DODATEK DO PROJEKTU ROBÓT GEOLOGICZNYCH

**w zakresie wykonania otworów rozpoznawczo-eksploatacyjnych
(studziennych) nr 5E, 10E, 12E oraz 15G**

**w celu ujęcia wód podziemnych z utworów czwartorzędowych
na terenie komunalnego ujęcia wód podziemnych dla miasta Białegostoku
w Jurowcach (dz. geod. nr 1153/2 i 1178/2 - obręb Jurowce)
gmina: Wasilków, powiat: białostocki, województwo: podlaskie**

PROJEKT GEOLOGICZNO - TECHNICZNY OTWORU STUDZIENNEGO nr 12E

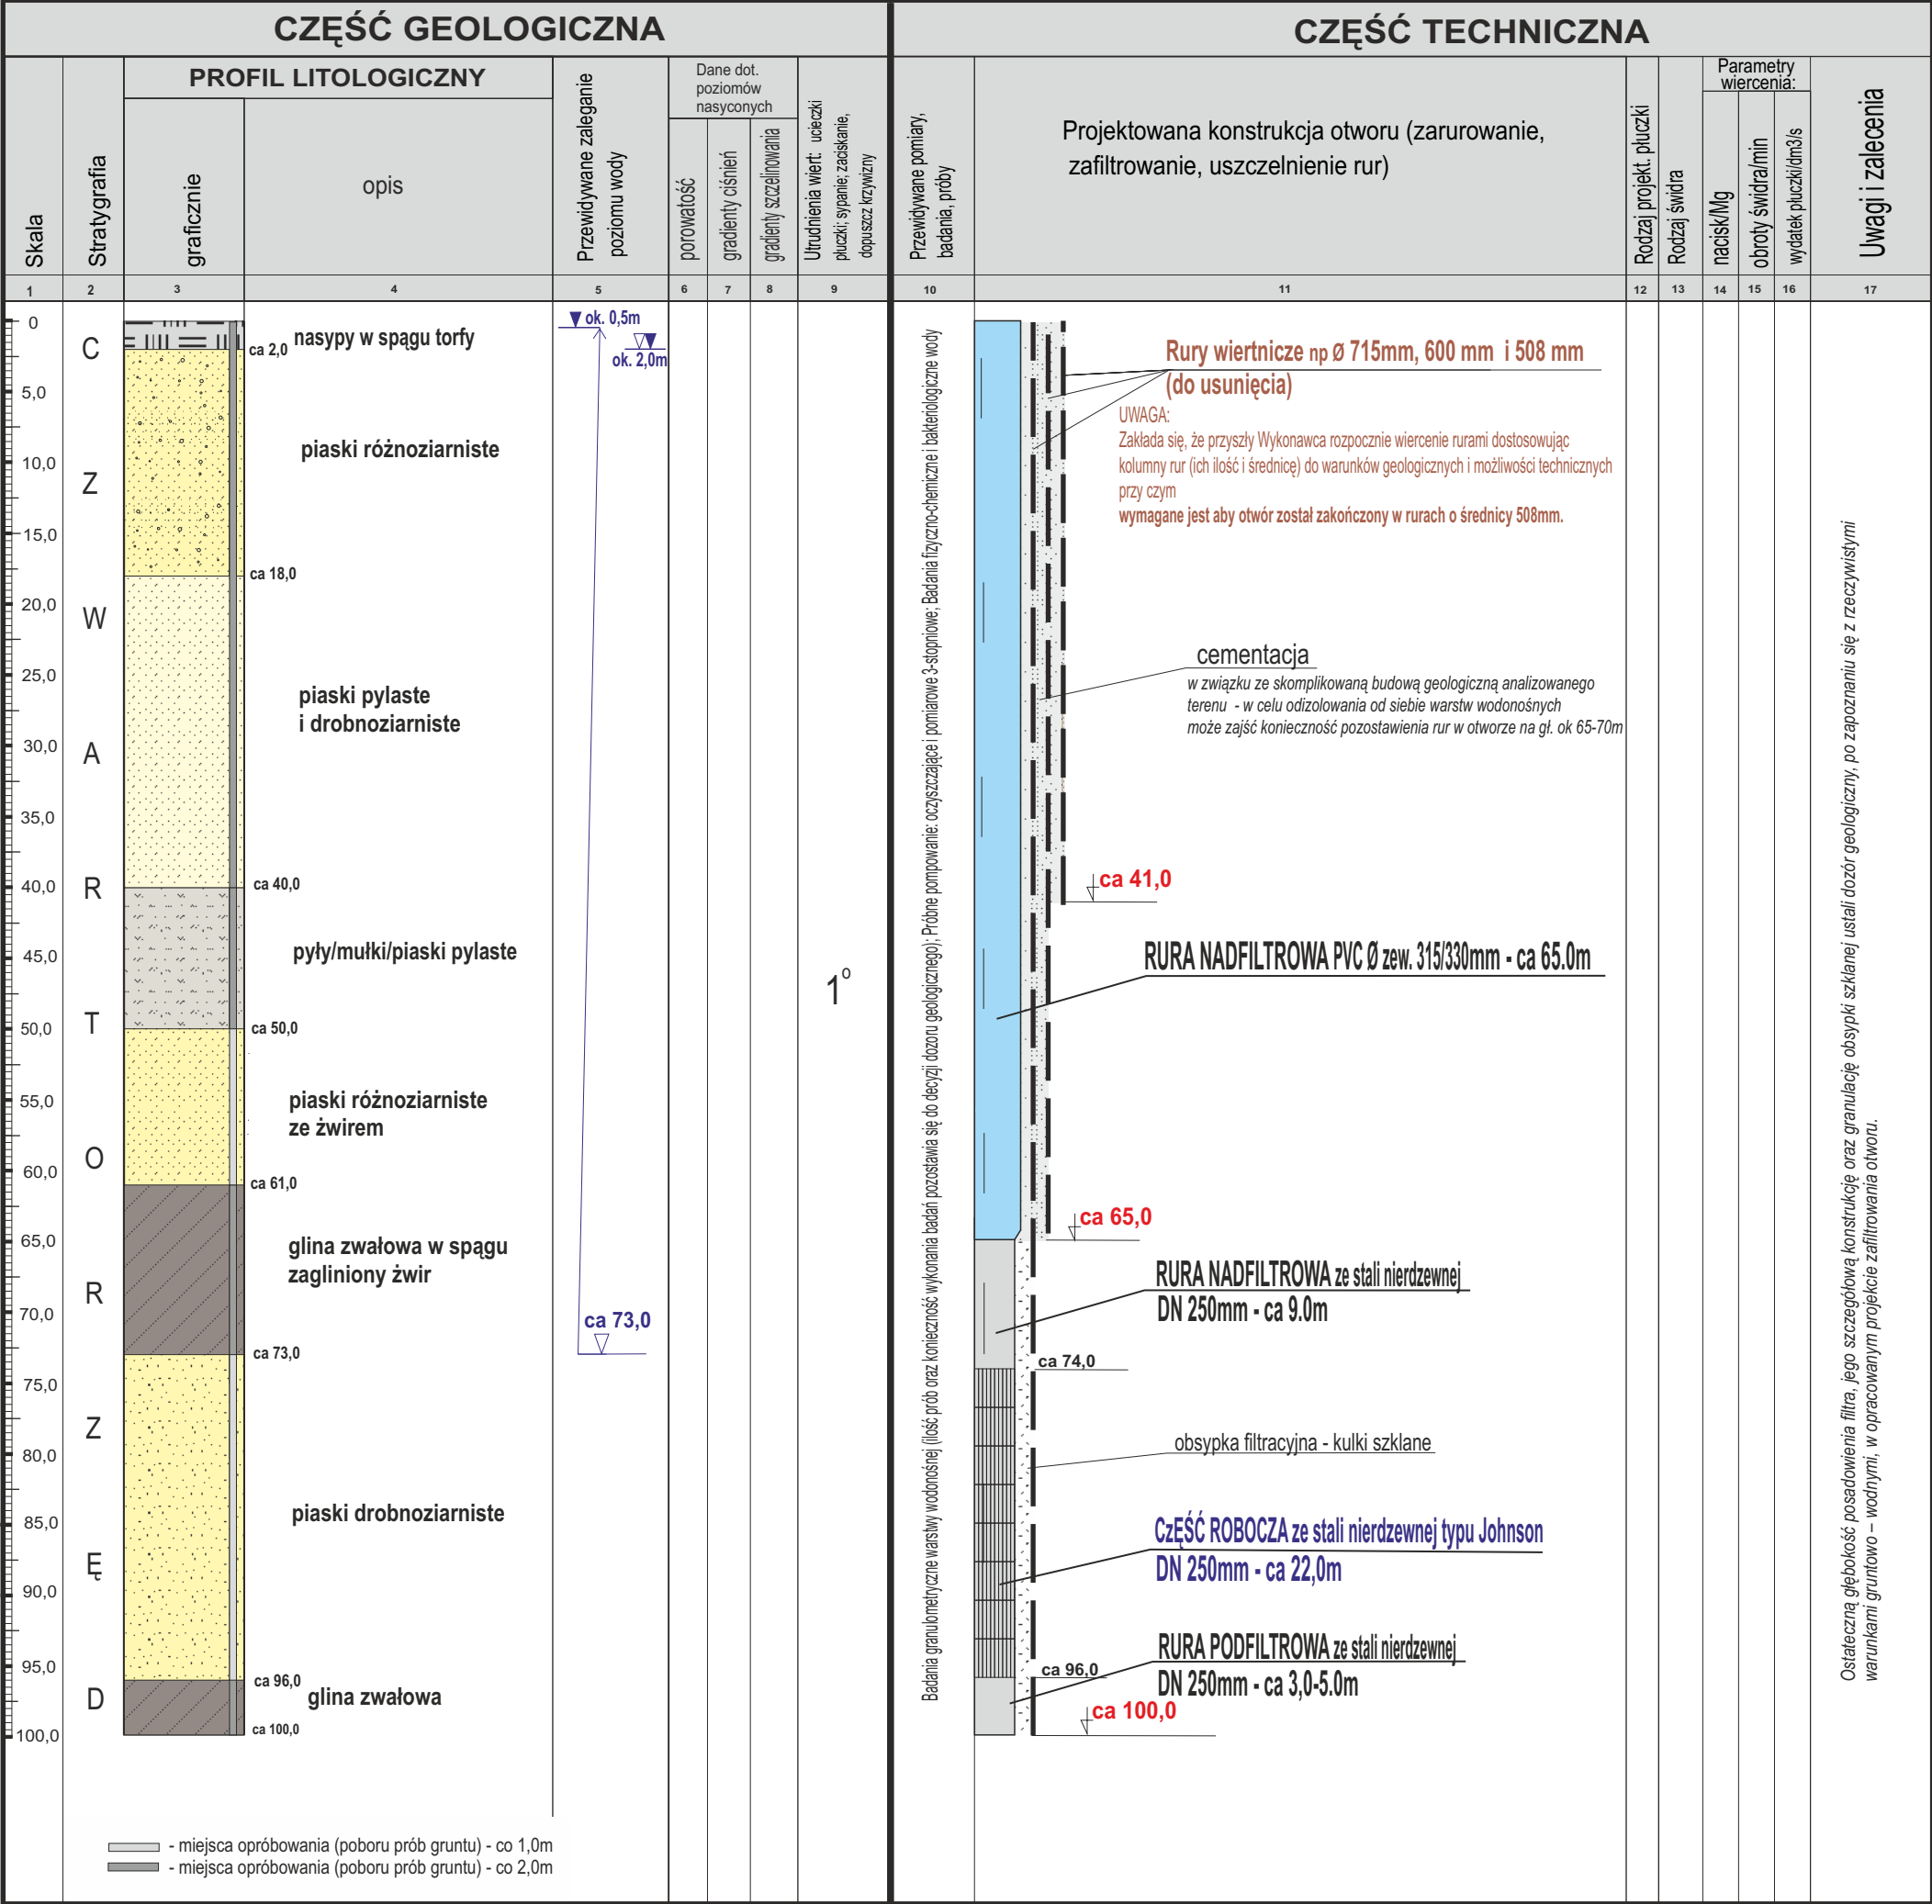
Rozdział 2.2.1 jest rozdziałem, który dotyczy bezpośrednio zmian jakie wprowadza się odnośnie sposobu wiercenia (średnice kolumn rur wiertniczych) i zafiltrowania projektowanych otworów studziennych i otrzymuje on poniższe brzmienie:

Projektuje się wiercenie otworów metodą okrężno-udarową lub udarową z zastosowaniem niezbędnego sprzętu i osprzętu dostosowanego do przewiercanych utworów. Zakłada się, że przyszły Wykonawca rozpocznie wiercenie rurami dostosowując kolumny rur (ich ilość i średnicę) do warunków geologicznych i technicznych, przy czym **wymagane jest aby każdy projektowany otwór został zakończony w rurach o średnicy min 508mm.**

- zwiększenie średnicy ostatniej kolumny rur ma na celu zastosowanie większej ilości obsypki wokół kolumny filtracyjnej.
- zaleca się aby wiercenie było zakończone po przewierceniu warstwy wodonośnej i zagłębieniu się w podścielające ją utwory spoiste (słabo przepuszczalne) na ok. 3-5m.

Przewiduje się, że otwory zostaną zabudowane kolumnowym filtrem z atestowanych rur studziennych: ze stali nierdzewnej i PVC (grubość ścianki dostosowana zostanie do głębokości wiercenia), o następujących danych konstrukcyjnych:

Rura podfiltrowa zostanie zamknięta od dołu denkiem. Wokół części roboczej filtra, rury podfiltrowej oraz części rury nadfiltrowej zostanie wykonana obsypka filtracyjna. Do rur pod- i nadfiltrowej zostaną przymocowane prowadnice dystansowe w celu centrycznego postawienia kolumny filtrowej. Szczegółową konstrukcję filtra, odnośnie typu i wymiarów poszczególnych elementów oraz granulacji **obsypki w postaci kulek szklanych** określi geolog dozorujący wiercenie w oparciu o rzeczywiste warunki geologiczne stwierdzone podczas wiercenia w opracowanym projekcie zafiltrowania otworu.

Schemat zarurowania i zafiltrowania przedstawiono w projekcie geologiczno-technicznym otworów - zał. nr 2.

Ostateczną głębokość każdego otworu oraz posadowienia filtra, jego szczegółową konstrukcję, granulację obsypki z kulek szklanych ustali dozór geologiczny, po zapoznaniu się z rzeczywistymi warunkami gruntowo – wodnymi, w opracowanym projekcie zafiltrowania otworu.
